## 改善箇所説明図

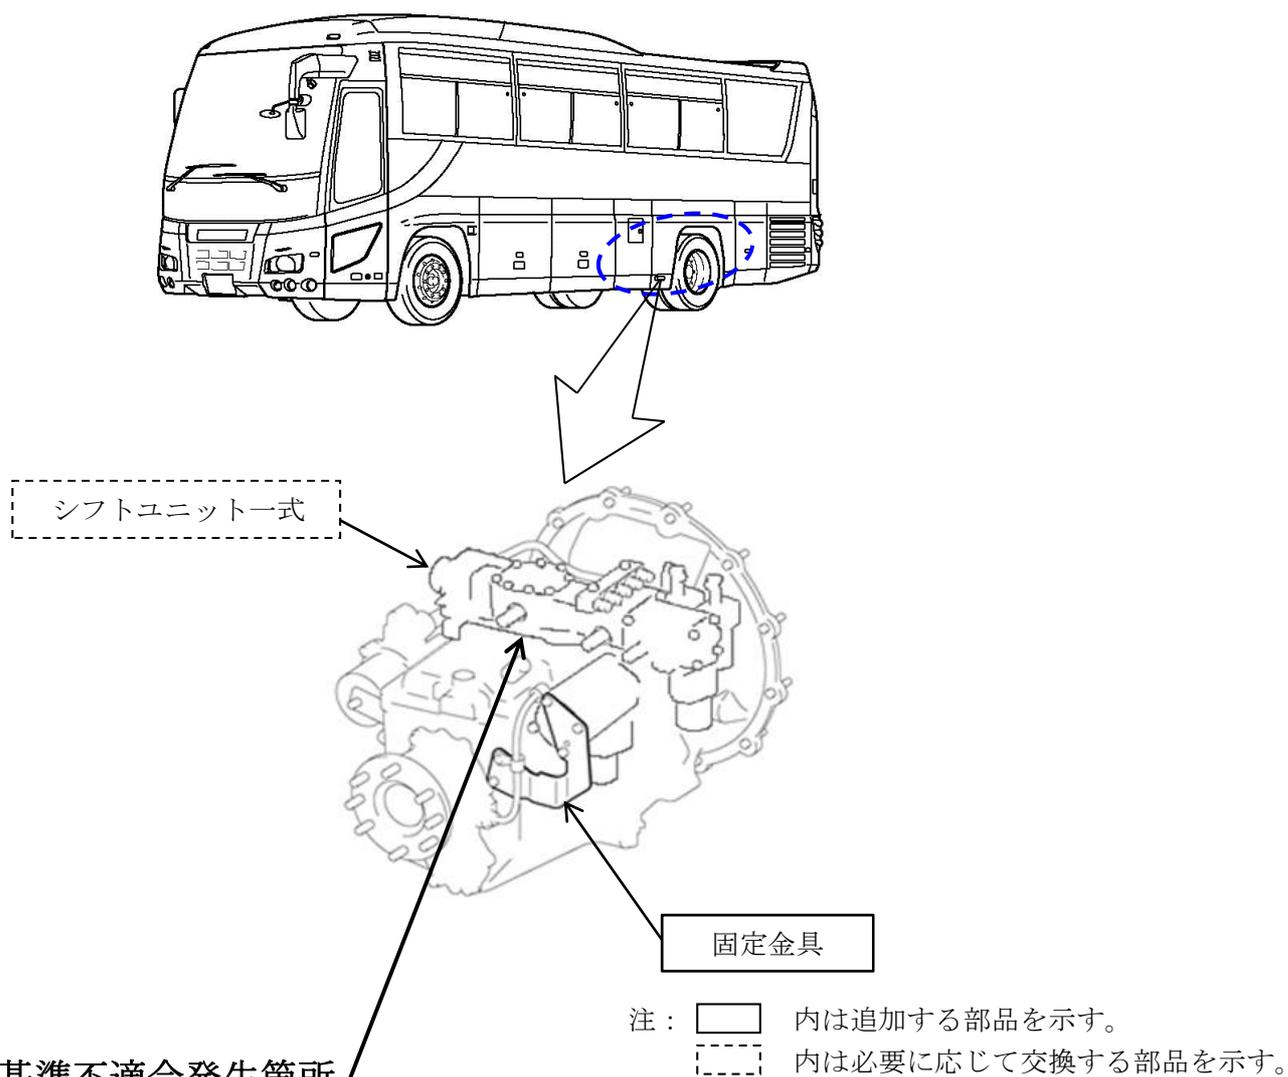
大型バスのトランスミッションにおいて、高負荷の特定のエンジン回転で、シフトユニットハウジングが共振し、ハウジングに亀裂が入ることがある。そのため、そのまま使用を続けると、亀裂部よりオイルが漏れ、最悪の場合、トランスミッションが焼き付き、走行不能となるおそれがある。

全車両、シフトユニットに固定金具を追加するとともに、ハウジングの亀裂を点検し、亀裂が生じていた場合はシフトユニット一式を新品に交換する。

識別 : 改善済車両にはシリアルナンバープレート付近に白色ペイントを塗布する。
